「福島第一原子力発電所第1～4号機に対する
「中期的安全確保の考え方」に基づく施設運営計画
に係る報告書」の変更内容について

平成24年11月30日
東京電力株式会社

2号機ブローアウトパネル開口部閉止について

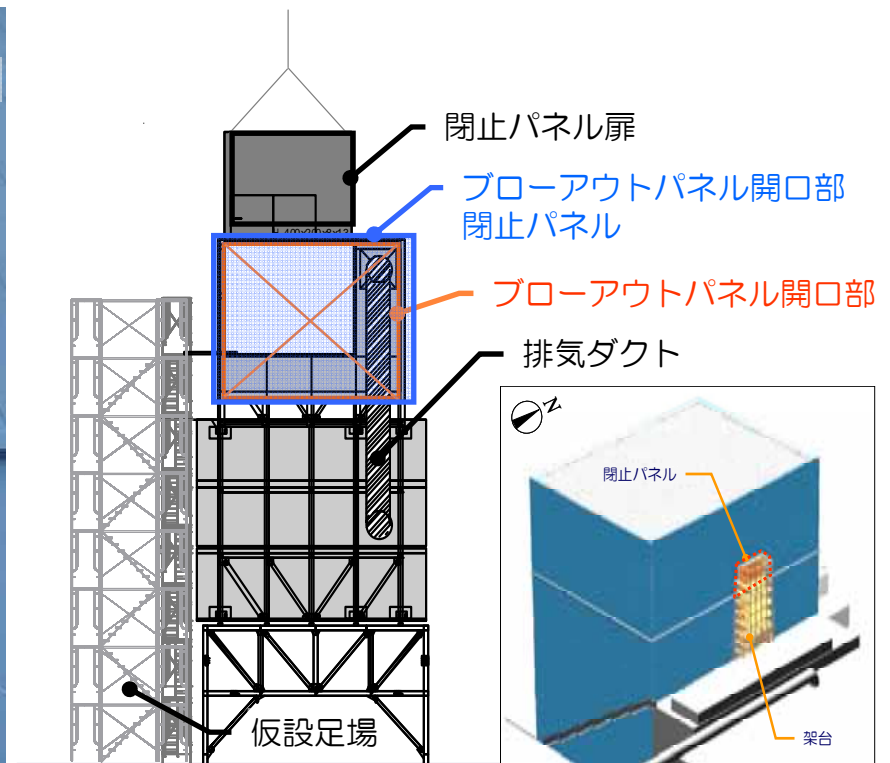
第2号機原子炉建屋の主な開口であるブローアウトパネル開口部を閉止し、合理的に可能な限り隙間面積を低減し、放射性物質の放出を抑制します。

平成24年12月上旬より、ブローアウトパネル開口部閉止パネル設置工事に着手します。最終的に閉止パネル扉を閉じて工事完了するのは、平成24年度末の予定です。

排気設備の設置イメージ

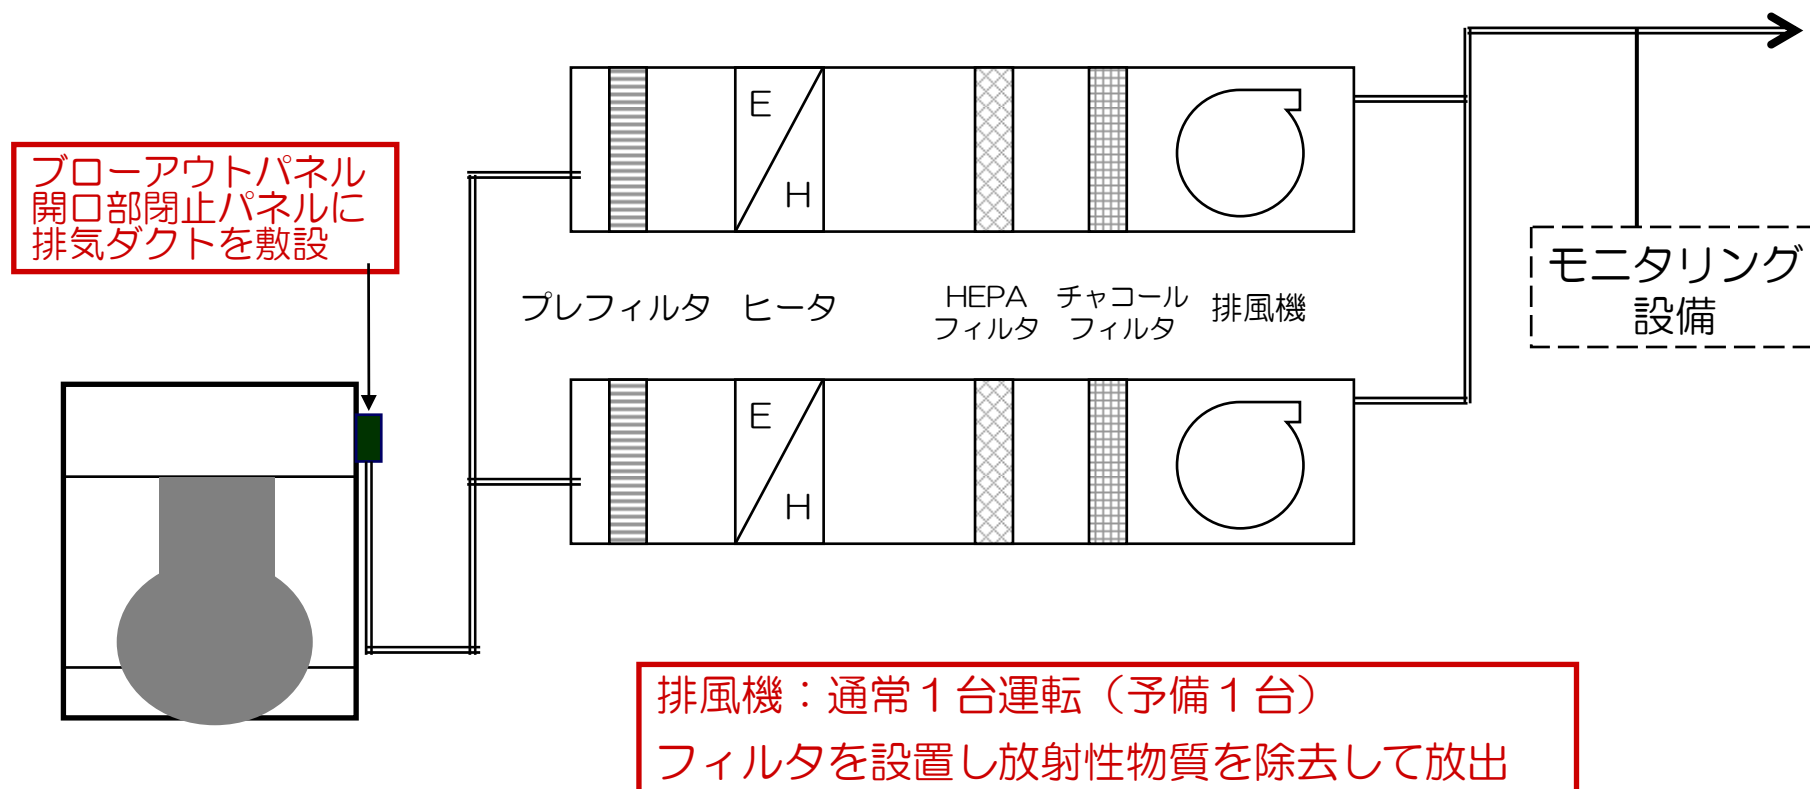
ブローアウトパネル開口部閉止に伴い、建屋内の環境悪化が予想されます。今後、使用済み燃料貯蔵プール内の燃料取り出し等の作業が想定されるため、作業環境改善を目的として、平成24年度末を目途に、排気設備を設置します。
